Errata

do Projektu Wykonawczego oraz Szczegółowej Specyfikacji Technicznej Wykonania i Odbioru Robót "Rewitalizacja części Śródmieścia Miasta Lublin - Przebudowa istniejącego Deptaka"

pkt.2.4 akapit 1 otrzymuje brzmienie:

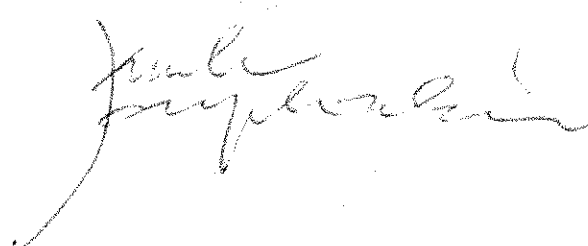
"Mikrobeton wyrównujący/nawierzchnia granitowa materiał szczepny powinien posiadać następujące właściwości:

- wytrzymałość na odrywanie $\geq 1,5\text{MPa}$
- gęstość nasypowa suchej zaprawy $\leq 1,2\text{kg/dm}^3$
- powinien posiadać aprobatę IBDiM"
